WYJAŚNIENIA SIWZ

dot. postępowania na roboty budowlane polegające na wymianie stolarki okiennej dla Instytutu Oceanologii Polskiej Akademii Nauk w Sopocie (nr postępowania: IO/ZP/33/2011)

1 szt.
OKNA 018

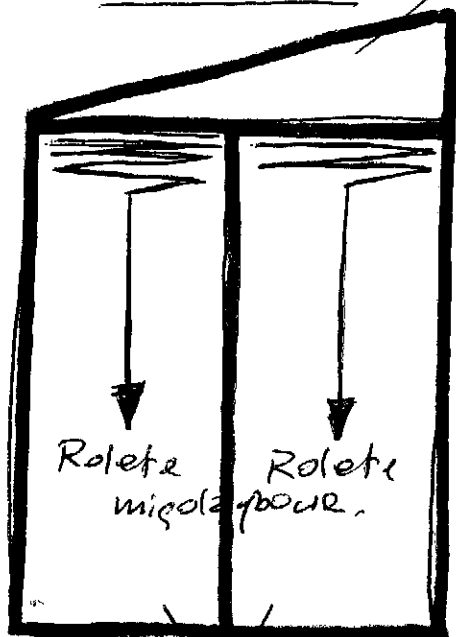
„Chciałbym poinformować Zamawiającego, że nie ma technicznej możliwości wykonania roletek materiałowych międzyszybowych oraz wewnętrznych zwykłych w oknach innych niż prostokątne, tj. bocznych częściach okna 02, 017, 018, 019”

Okno 17

W oknie należy zastosować dodatkową drewnianą belkę konstrukcyjną. W górnej stałej części (ze ścięciem) zastosować szybę mleczną. W części okna poniżej belki zastosować pakiet szybowy z roletą międzyszybową zgodnie z SIWZ (patrz Rysunek stanowiący Załącznik nr 1 do niniejszego pisma).

Szyba z
voletą
między szybami
zgodnie ze SIWZ

Szyba
mleczna
część stała

Dodatkowe
belki
konstrukcyjne
drewniane

1 szt.
OKNA 017

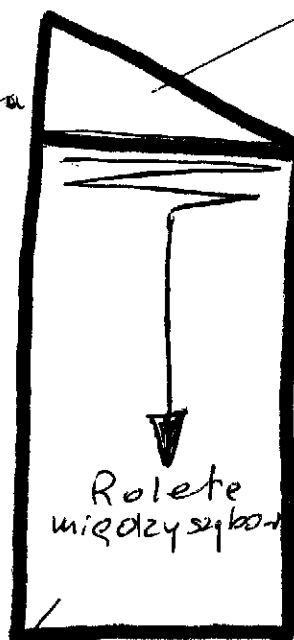
Okno 17

W oknie należy zastosować dodatkową drewnianą belkę konstrukcyjną. W górnej stałej części (ze ścięciem) zastosować szybę mleczną. W części okna poniżej belki zastosować pakiet szybowy z roletą międzyszybową zgodnie z SIWZ (patrz Rysunek stanowiący Załącznik nr 1 do niniejszego pisma).

Szyba z voletą
między szybami
zgodnie ze SIWZ

Szyba
mleczna
część stała

Dodatkowe
belki
konstrukcyjne
drewniane
